女川原子力発電所第2号機 工事計画審査資料	
資料番号	02-補-E-01-0180-5_改1
提出年月日	2021年10月28日

補足 180-5 サプレッションプール水貯蔵系の撤去による廃棄物処理

及び貯蔵への影響について

図1 サプレッションプール水貯蔵系 系統概要図の比較

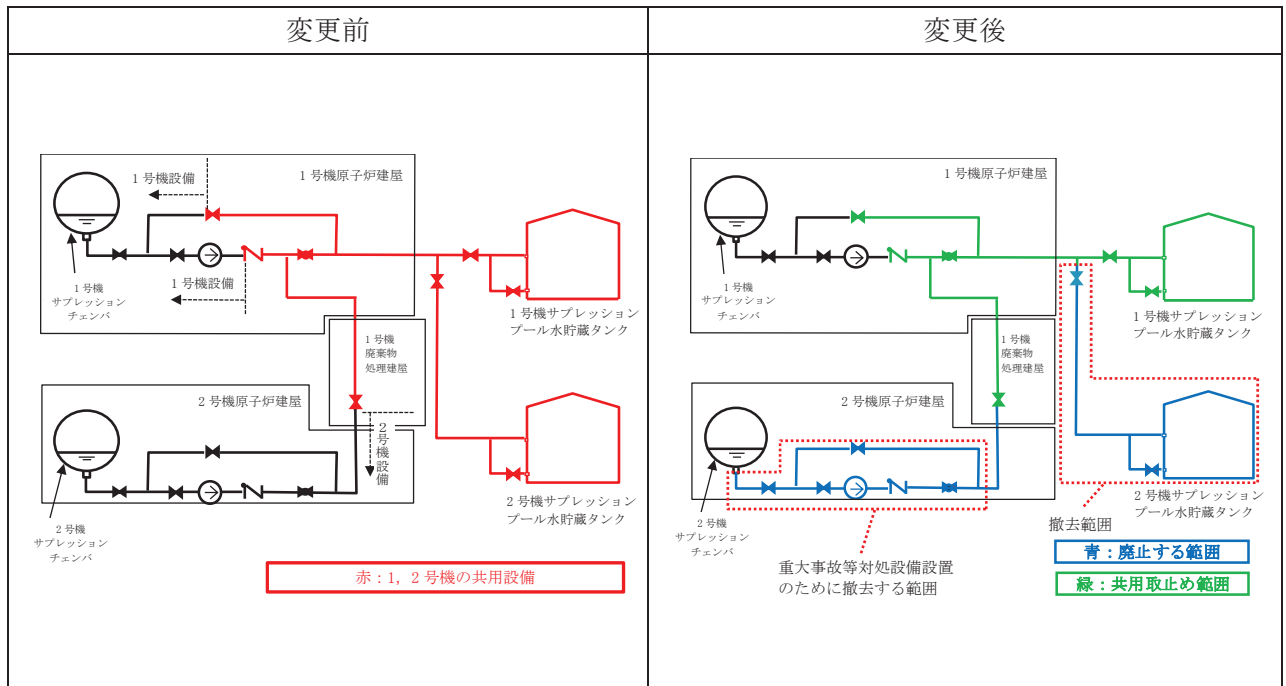
2号機の発電用原子炉設置変更許可申請（平成25年12月27日申請）に係る基準適合性の説明として、以下のとおり変更する。（図1参照）

- ① 1号機サブプレッションプール水貯蔵系設備の1号機との共用を取止め（以下「共用取止め」という。）
- ② 1号機サブプレッションプール水貯蔵系設備の廃止（以下「廃止」という。）

図2 液体廃棄物処理系系統概要図 (設置変更許可申請書添付参考図 第21図)

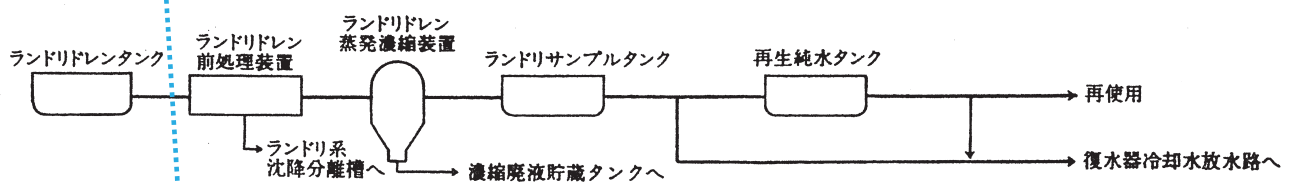
サプレッションプール水貯蔵タンクは液体廃棄物処理系の主要な設備ではなく、系統概要図にも記載がないことから、廃止によって液体廃棄物の廃棄設備に係る許可の内容に影響を及ぼさない。

図3 固体廃棄物貯蔵所（1号、2号及び3号機共用）の貯蔵保管量予測

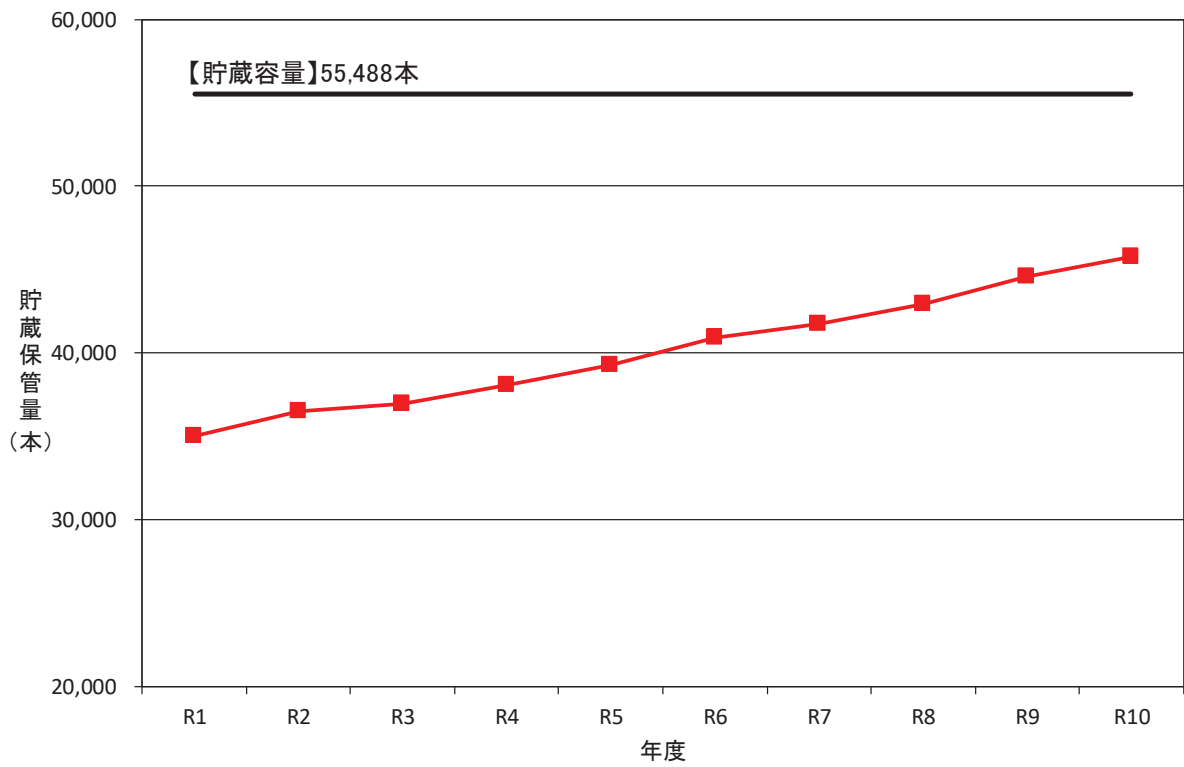
廃止設備の撤去により発生する廃棄物については、容器（ドラム缶等）に収納し、固体廃棄物貯蔵所（貯蔵容量約 55,488 本(200 L ドラム缶相当)）に貯蔵保管する。発生する廃棄物量は、ドラム缶 480 本程度である。また、震災前 5 年間の放射性固体廃棄物の発生量は平均 4,675 本/年（平成 18 年度から 2,704 本, 3,720 本, 5,320 本, 4,532 本, 7,097 本発生）となっており、廃止設備の撤去により発生する廃棄物量は年間発生量の 10%程度となる。廃止設備の撤去により発生する廃棄物量を今後の固体廃棄物貯蔵所の貯蔵保管量の予測（図 3）に加えても固体廃棄物貯蔵所における貯蔵保管への影響及び廃止設備の撤去による廃棄物処理への影響はない。
(表 1, 2 参照)
